TERITORIJŲ PLANAVIMO DOKUMENTO PATAISYMAI PAGAL GAUTAS TPK PASTABAS	
Tikrinanti institucija / Pastaba projektui	Projekto ištaisymų pagal gautas pastabas aprašymas
I. Vilniaus miesto savivaldybės administracijos Eismo organizavimo skyrius ir Vilniaus miesto savivaldybės administracijos Vyriausiojo inžinieriaus biuras	
1. Neplanuoti „epizodinio“ įvažiavimo / išvažiavimo iš / į pėsčiųjų zoną.	<p><b>Sprendiniai patikslinti pagal pateiktą pastabą.</b></p> <p>“Epizodinis” įvažiavimas / išvažiavimas neplanuojamas.</p> <p>Žiūr. detaliojo plano koregavimo brėžinyje:</p>

0	2023.04	Visuomenės informavimo procedūrai. Tvirtinimui		
Laida	Išleidimo data	Laidos statusas. Keitimas, keitimo priežastis		
Įmonės k. 304440594	Plano rengėjas:		Teritorijų planavimo dokumento pavadinimas:	
<b>UA</b>	<b>MB URBANISTINĖ ARCHITEKTŪRA</b>  <i>Turgaus a. 21, Klaipėda</i> <i>info@urbanistinearchitektura.lt</i> <i>www.urbanistinearchitektura.lt</i>		Teritorijos tarp Bajorų kelio ir Mokslininkų g. detaliojo plano sprendinių koregavimas sklype Bajorų kelias 12 (kad. Nr. 0101/0004:1469)	
			Kv. dok. Nr.	Pareigos
A 1944	KTPV, arch.	L. B.	Teritorijų planavimo lygmuo: Vietovės	
A 1841	Arch.	P. I.		
			Dokumento pavad

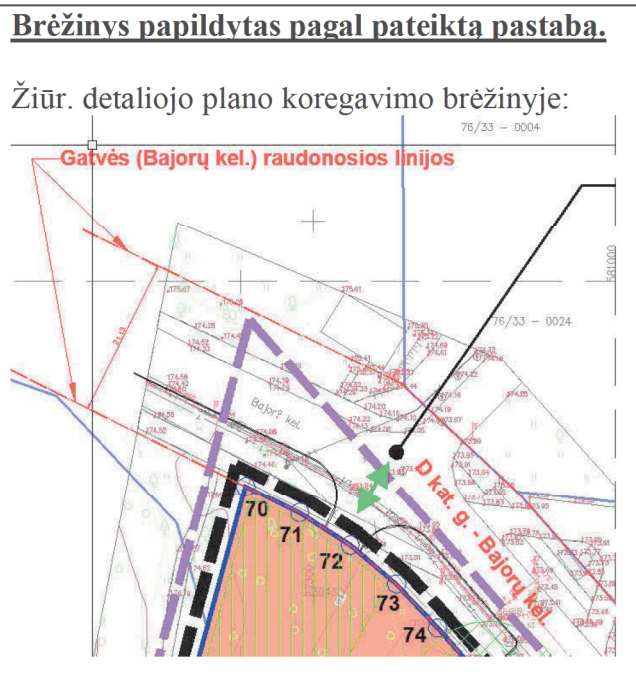
2. Brėžinyje aiškiai rodyti ribojančios gatvės pavadinimą, raudonųjų linijų parametrus ir kategoriją

3. Brėžinyje ir aiškinamajame rašte įrašyti pastabą – Įvažiavimo/išvažiavimo į/iš D kategorijos gatvės ar kitos teritorijos vieta gali būti tikslinama (pastumiama), išlaikant atstumus bei reikalavimus, nustatytus statybos techniniame reglamente 2.06.04:2014 „Gatvės ir vietinės reikšmės keliai. Bendrieji reikalavimai“.

**Brėžinys papildytas pagal pateiktą pastabą.**

Žiūr. tekstines pastabas detaliojo plano koregavimo brėžinyje:

- 1. Šios brėžinio / išvažiavimo / įvažiavimo į / iš D kategorijos gatvės ar kitos teritorijos vieta gali būti tikslinama, išlaikant atstumus bei reikalavimus, nustatytus STR 2.06.04:2014 "Gatvės ir vietinės reikšmės keliai. Bendrieji reikalavimai".
- 2. Gatvės Bajorų kel. raudonosios linijos sudampa su kitųjų ribomis.

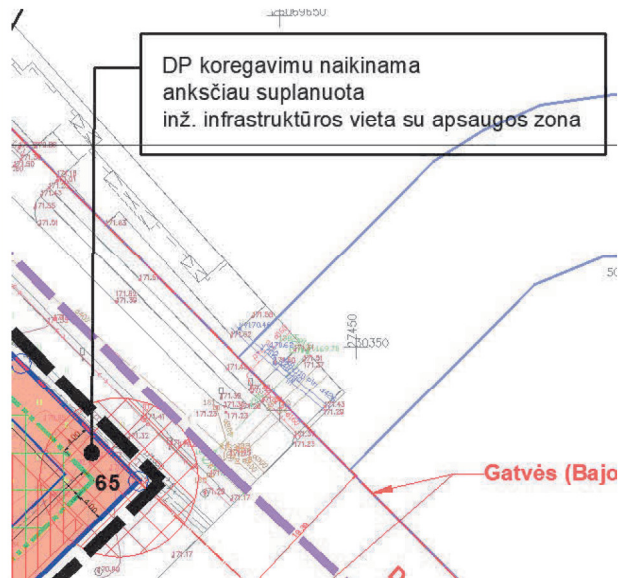
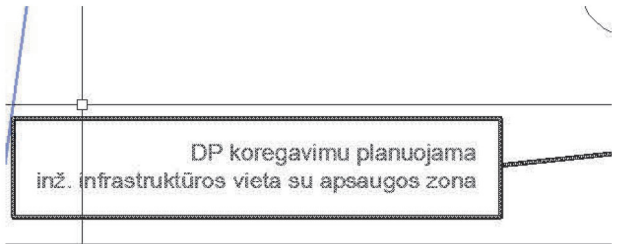
1. Peržiūrėti pagrindinio brėžinio grafines dalies ir sutartinių žymėjimų sprendinius

**Pagrindinio brėžinio sutartiniai žymėjimai peržiūrėti.**

Patikslintas inž. infrastruktūros apsaugos zonas žymėjimo pavadinimas bei išnašos:

-  Naujai planuojama inž. infrastruktūros apsaugos zona
-  Naikinama inž. infrastruktūros apsaugos zona
